## 改善箇所説明図

### 基準不適合発生箇所

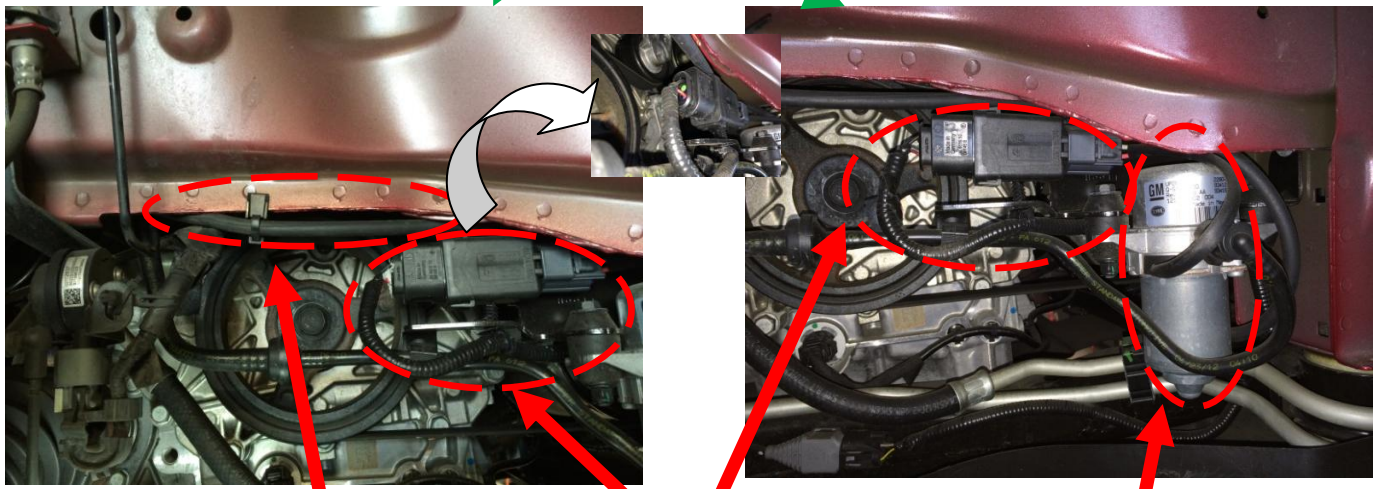
ブレーキ倍力装置に負圧を供給するバキュームポンプのベントホースの取り回しが不適切なため、ベントホースの一部が潰れてバキュームポンプの排気ができず、バキュームポンプの内圧が上昇し、バキュームポンプからの空気圧がハーネスのコネクター部に進入することがある。そのため、コネクター部の防水キャップが外れ、コネクター部に水等が浸入、腐食し、最悪の場合、ショートして発熱や発火をするおそれがある。

コネクター部を点検し、防水キャップがある場合には、防水キャップにシーラントを追加し、ベントホースの取り回しを変更する。

防水キャップがない場合には、バキュームポンプ及びバキュームポンプハーネスを交換して防水キャップにシーラントを追加の上、ベントホースの取り回しを変更する。

識別: 右ストラップマウントの右側に黄色のペイントをする。また、点検整備記録簿にリコール実施の旨を記載する。
